TECHNISCHE INFORMATION

TI1619

SiGusto / SiVend HG20 Trend

Neue Kontur „Träger für Satzbehälter“

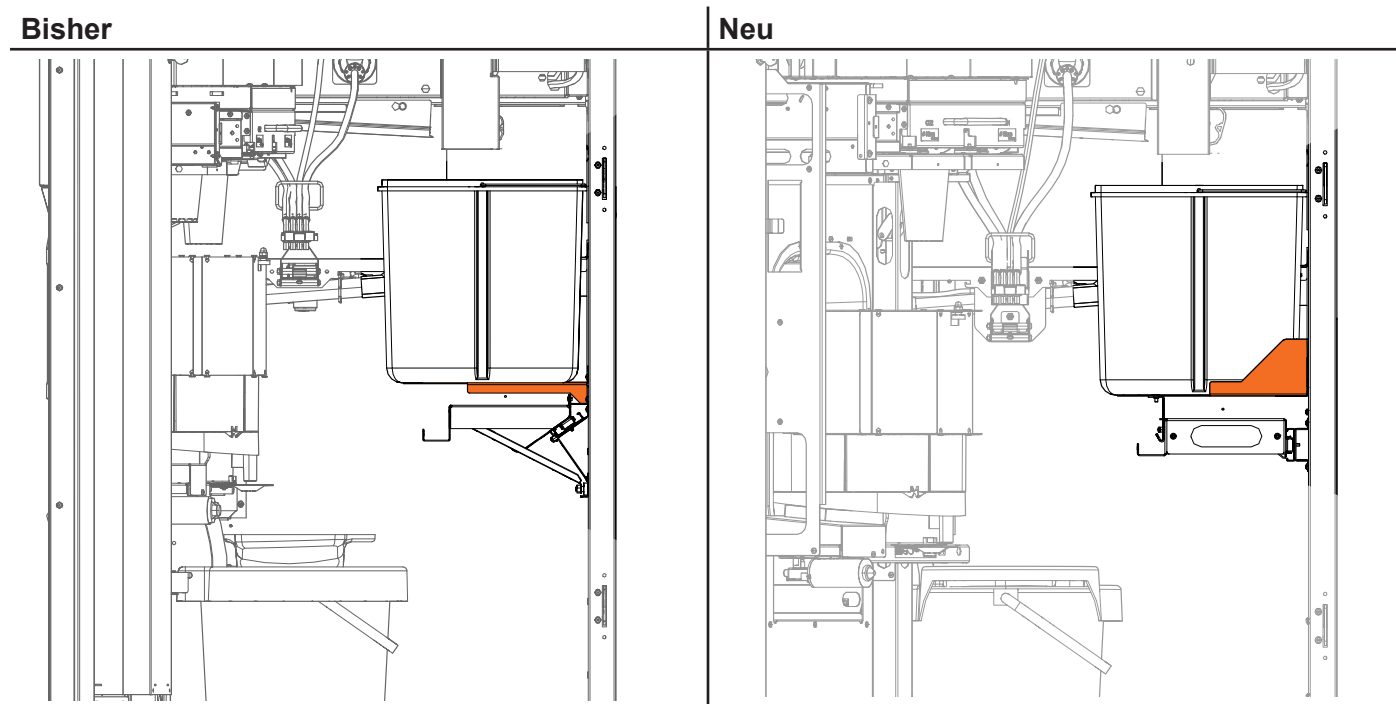
Im Zuge unserer Serienbetreuung wurde der Träger für Satzbehälter geändert.

Die Kontur des Trägers für Satzbehälter (Art.-Nr. 412 00 016 00) wurde so gestaltet, dass der Satzbehälter nur noch in der korrekten Lage positioniert werden kann.

Der neue Träger ist serienmäßig ab der Seriennummer 90479445 mit dem Produktionsdatum KW 16/2019 verbaut.
